変 更 前	変 更 後	変 更 理 由												
<p>2.50 ALPS 処理水希釈放出設備及び関連施設</p> <p>(中略)</p> <p>2.50.2 基本仕様</p> <p>(中略)</p> <p>2.50.2.2 放水設備の主要仕様</p> <p>(中略)</p> <p>(2) 放水トンネル</p> <table border="0"> <tr> <td style="padding-right: 20px;">基 数</td> <td>1 式</td> </tr> <tr> <td>主要寸法</td> <td><u>延長 1,034m</u> 内径 2,590mm</td> </tr> <tr> <td>構 造</td> <td>鉄筋コンクリート造 (コンクリート：42N/mm²，鉄筋：SD345)</td> </tr> </table> <p>(以下省略)</p>	基 数	1 式	主要寸法	<u>延長 1,034m</u> 内径 2,590mm	構 造	鉄筋コンクリート造 (コンクリート：42N/mm ² ，鉄筋：SD345)	<p>2.50 ALPS 処理水希釈放出設備及び関連施設</p> <p>(中略)</p> <p>2.50.2 基本仕様</p> <p>(中略)</p> <p>2.50.2.2 放水設備の主要仕様</p> <p>(中略)</p> <p>(2) 放水トンネル</p> <table border="0"> <tr> <td style="padding-right: 20px;">基 数</td> <td>1 式</td> </tr> <tr> <td>主要寸法</td> <td><u>延長 1,031m</u> 内径 2,590mm</td> </tr> <tr> <td>構 造</td> <td>鉄筋コンクリート造 (コンクリート：42N/mm²，鉄筋：SD345) <u>鉄鋼コンクリート造</u> (コンクリート：42N/mm²，鉄鋼：SM490A)</td> </tr> </table> <p>(以下省略)</p>	基 数	1 式	主要寸法	<u>延長 1,031m</u> 内径 2,590mm	構 造	鉄筋コンクリート造 (コンクリート：42N/mm ² ，鉄筋：SD345) <u>鉄鋼コンクリート造</u> (コンクリート：42N/mm ² ，鉄鋼：SM490A)	<p>外洋上での放水ロケーション設置工事の設置状況を踏まえたトンネル延長の確定 放水トンネル工事の施工方法確定を踏まえた仕様の追加</p>

福島第一原子力発電所 特定原子力施設に係る実施計画変更比較表（第Ⅲ章 第1編）

変 更 前	変 更 後	変 更 理 由
<p>参考資料</p> <p>「東京電力ホールディングス株式会社福島第一原子

図-4 測定・確認工程フロー

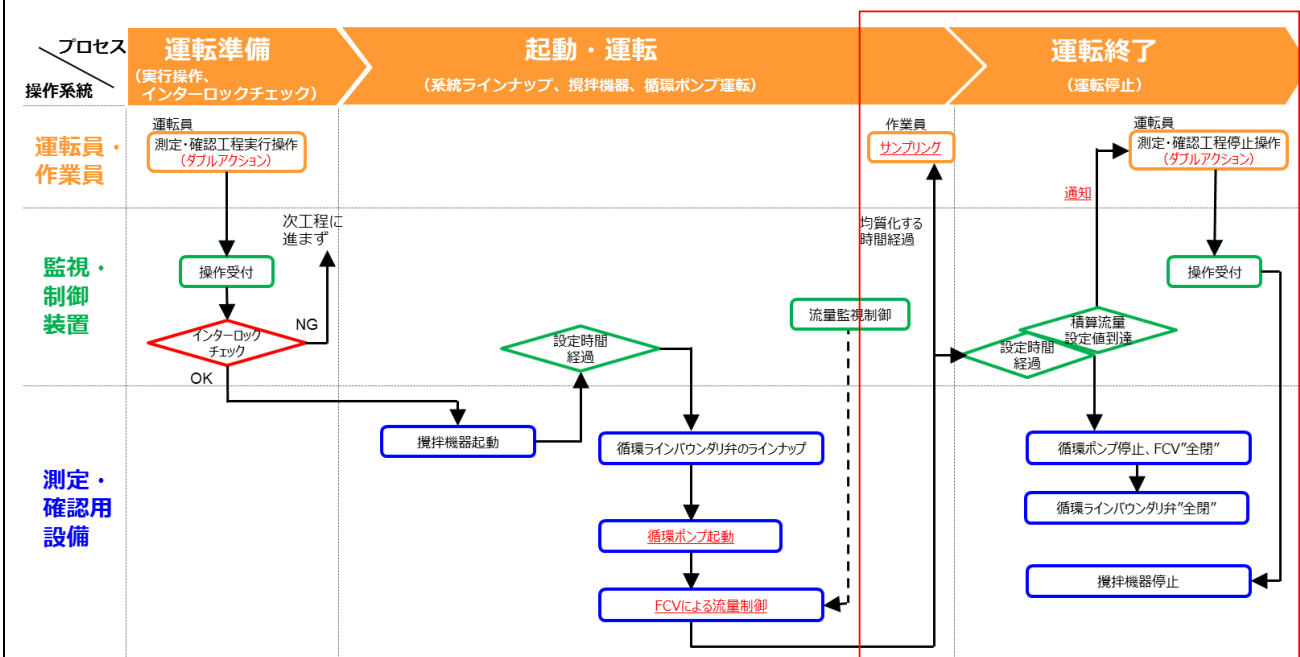
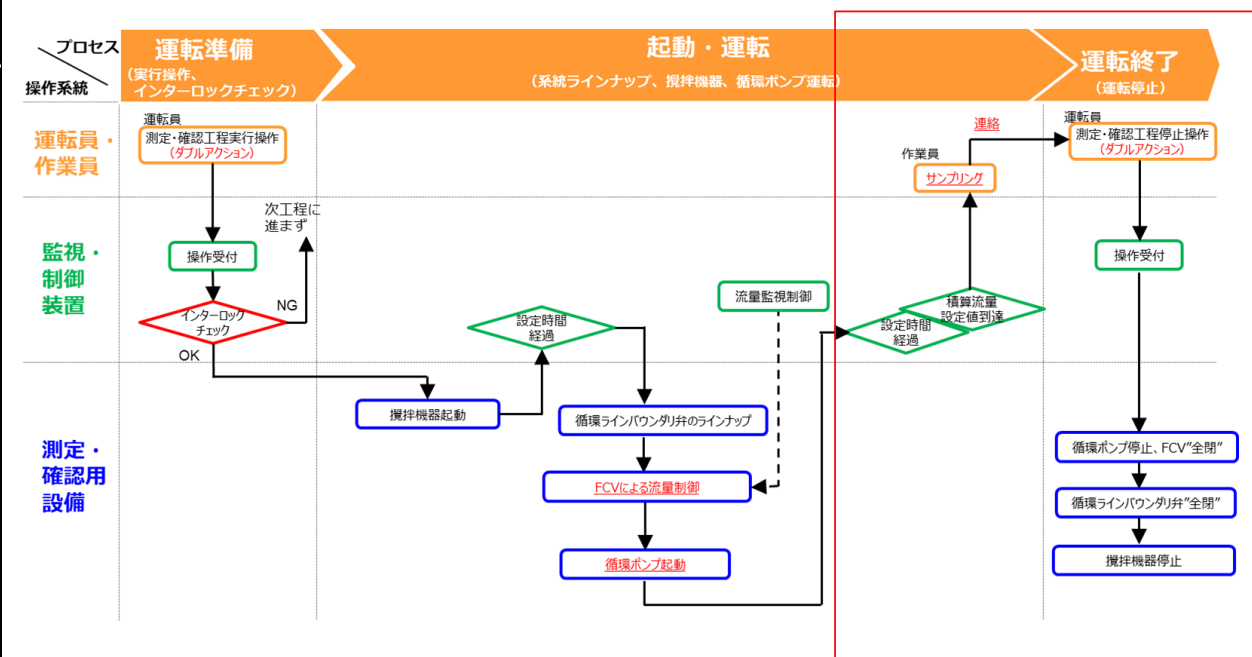
機器動作順序/作業手順の改善による記載の変更

図-6 測定・確認工程の設備状態 (起動～運転)

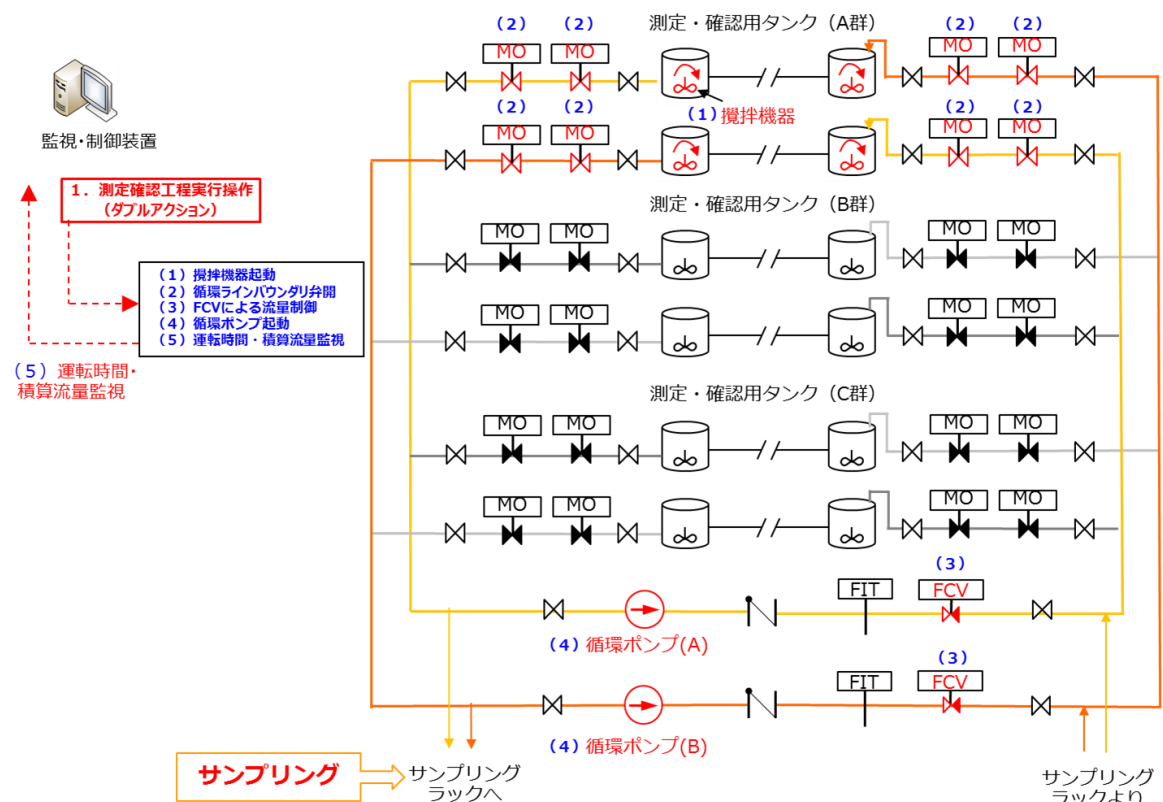
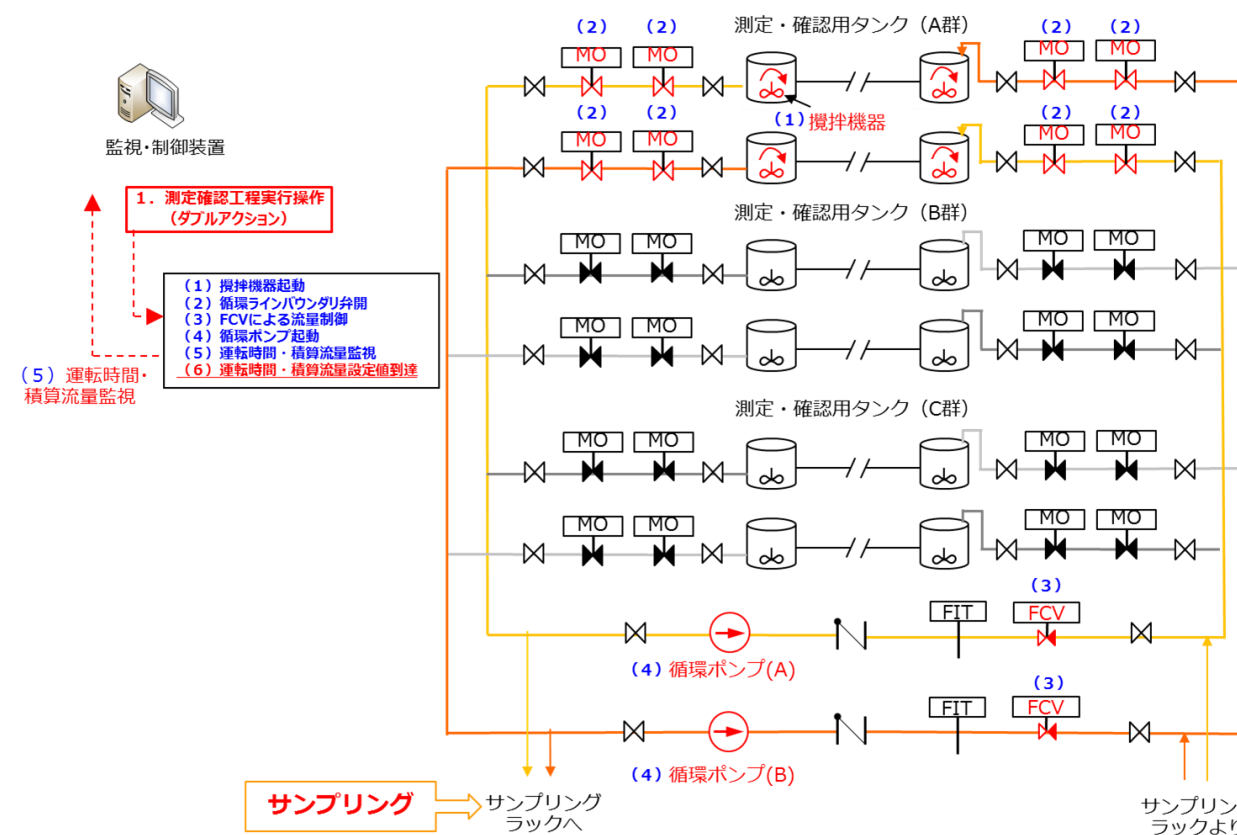
機器動作順序/作業手順の改善による記載の変更

図-3 発電所から20km圏内海域モニタリング図

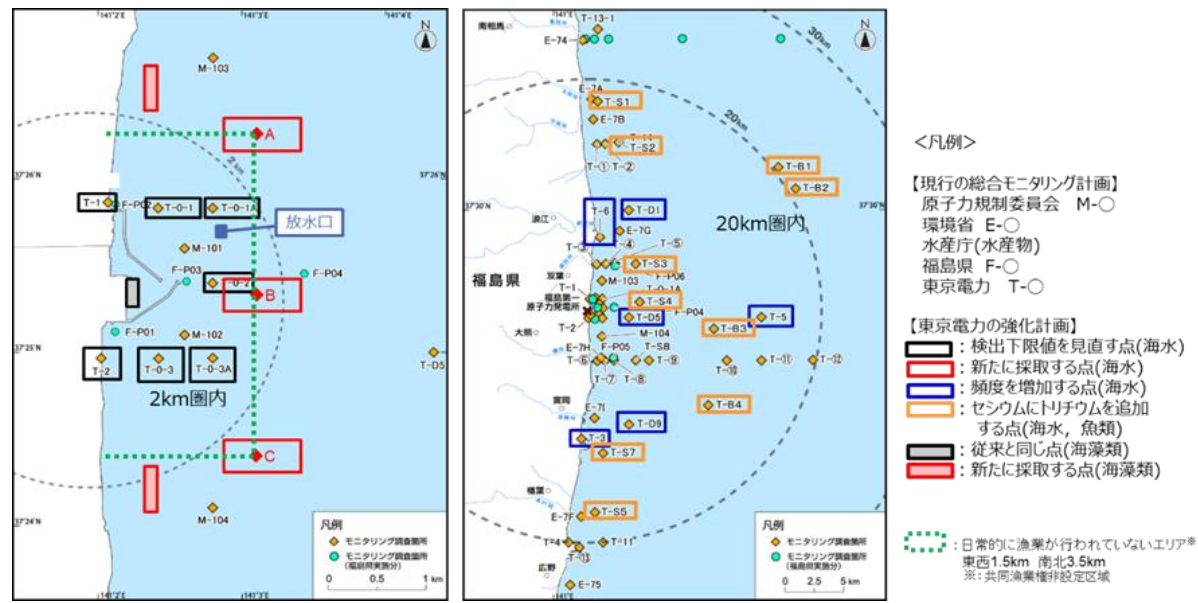
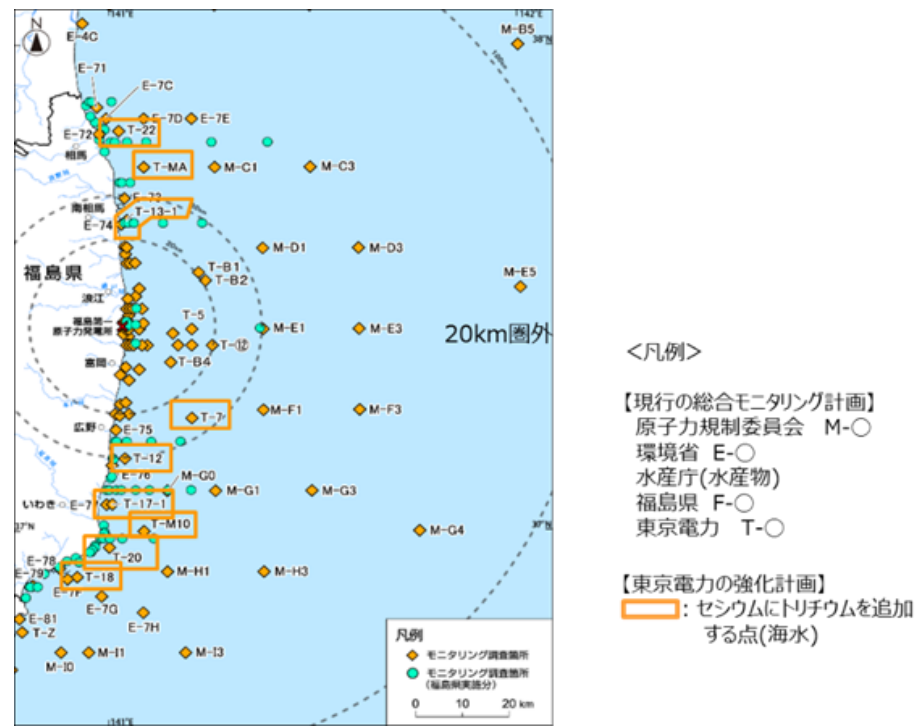
(記載の削除)

図 4-1 実際の海底土等への蓄積プロセスと本報告書でのモデル (イメージ図)

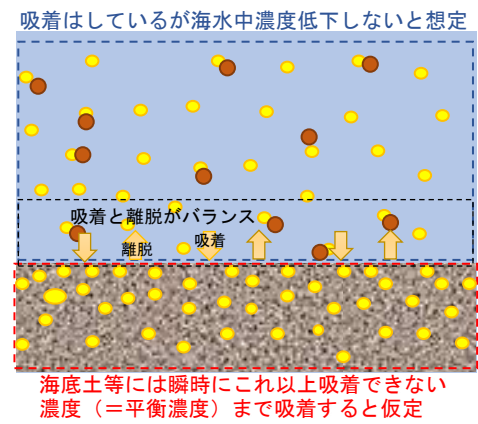
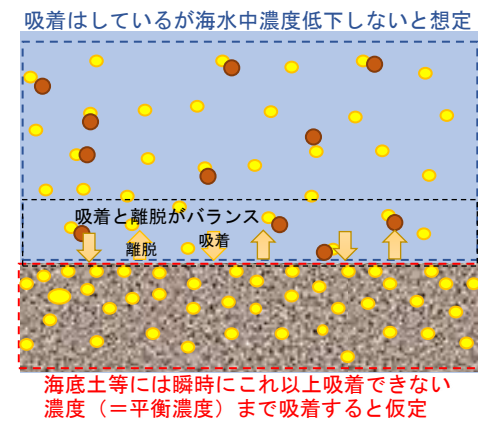
記載の適正化

今回の評価においては、海水中濃度に応じて、海底土等の濃度が瞬時に平衡状態まで放射性物質が蓄積されるとしている。一方、海水中濃度の低下は発生しないものとした。これは、長期的な放出の継続により、海水と海底土等が平衡状態(吸着と離脱がバランス)になり、それ以上吸着が起こらない状態を模擬している。

図 4-2 環境における放射性物質の蓄積と積み重ねにより約束される被ばく (線量預託) のイメージ [15]と本報告書における被ばく評価のイメージ

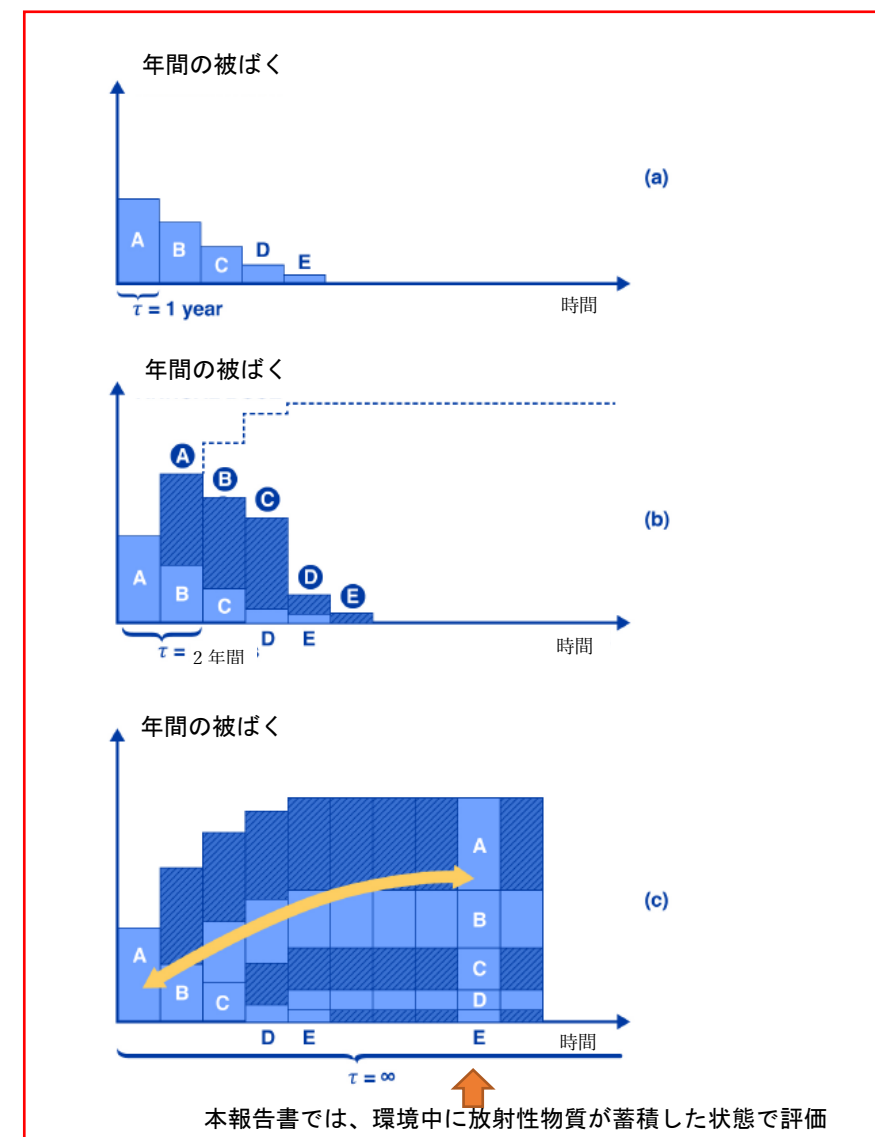
IAEA レビューミッションにおける議論を踏まえた記載の充実

図 6-1-2 ALPS 処理水の分析結果における主要 7 核種および Tc-99 の濃度分布 (2021 年 3 月末現在) と 3 タンク群の比較

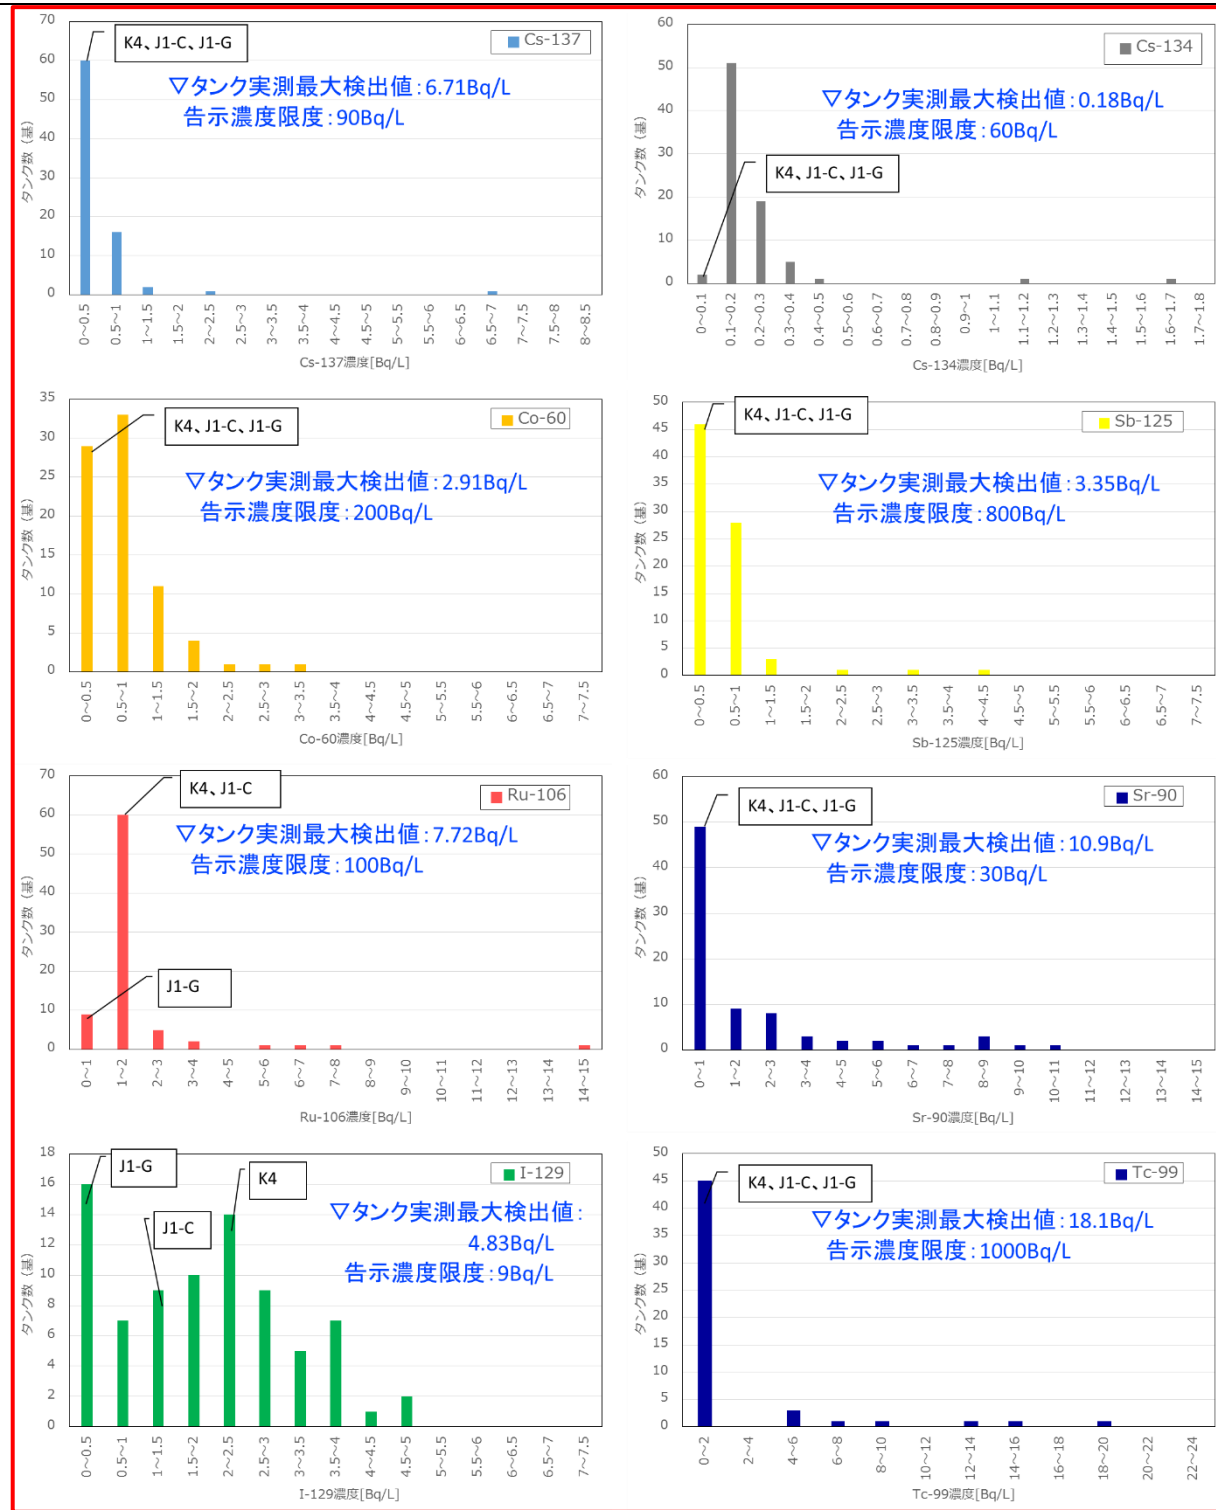
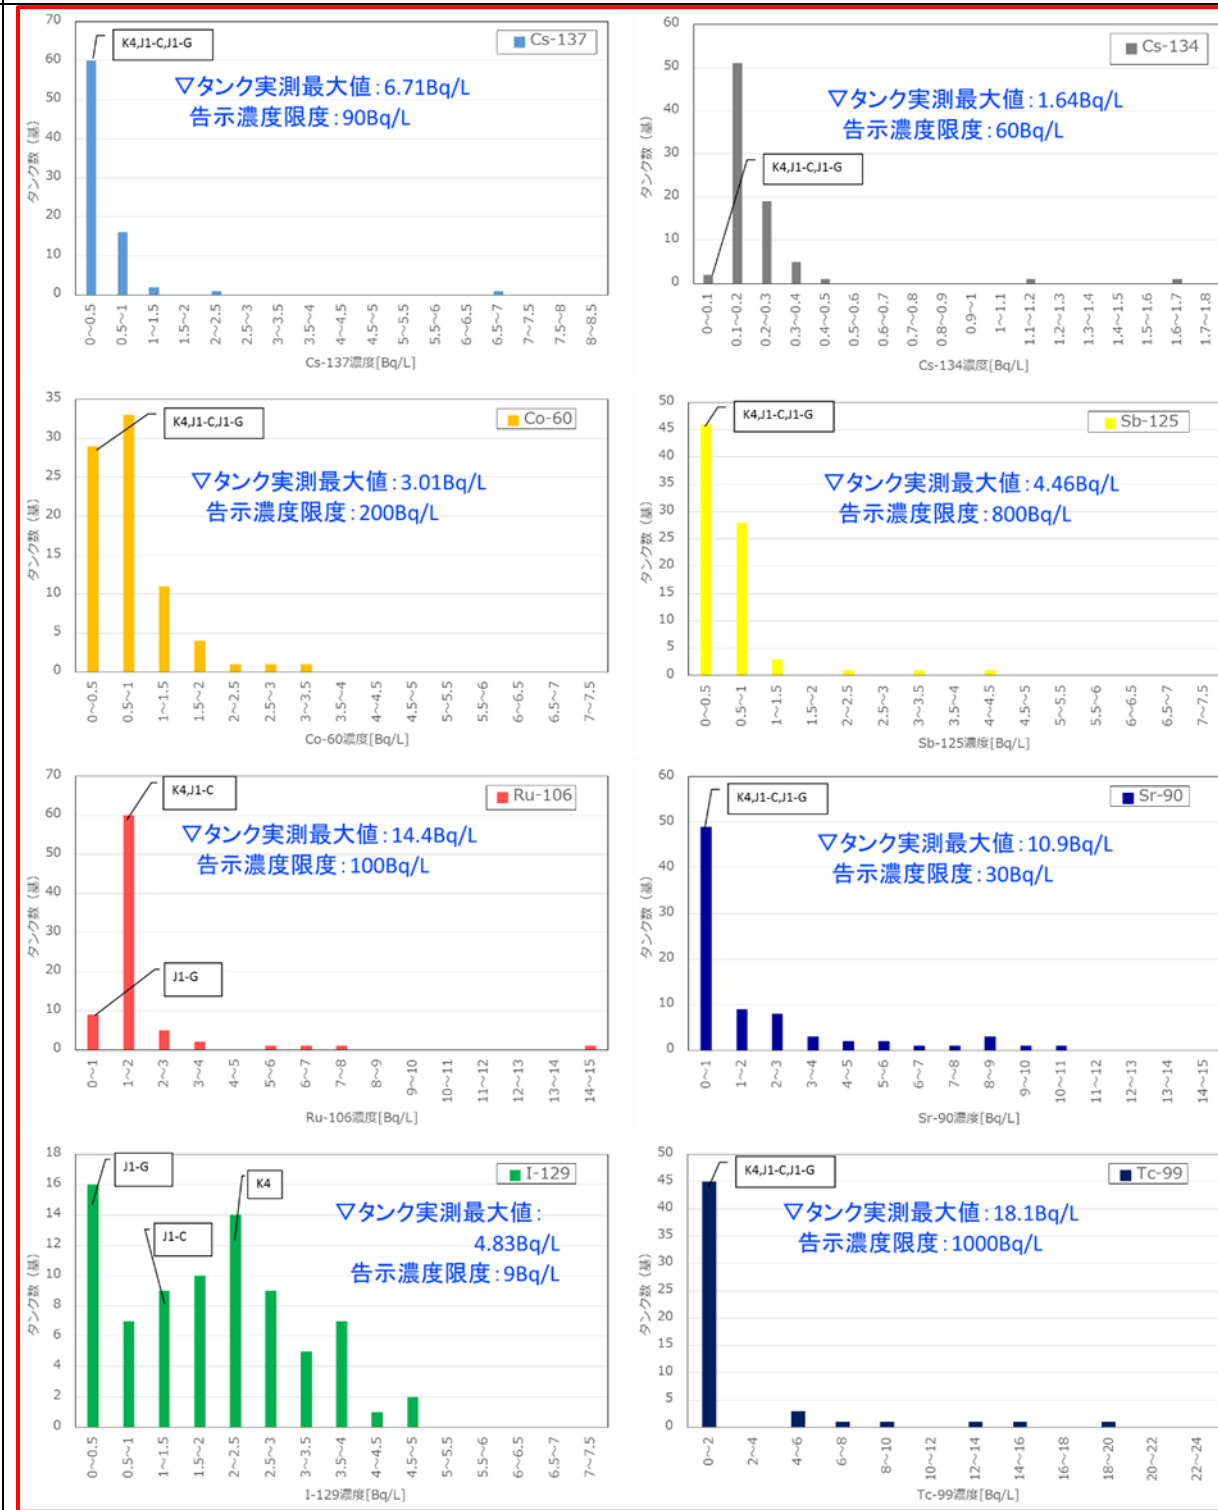
記載の適正化

※主要 7 核種告示濃度比総和 0.59 未満 (添付 II 参照) の分析結果 (80 基分) をプロット (二次処理試験水は除く)
 ※縦軸はタンクの数を示す
 ※不検出の場合には検出下限値を使用して作成したため、一部の最大値は検出下限値である
 ※本図は測定時点の濃度でとりまとめたものであり、半減期補正はしていない
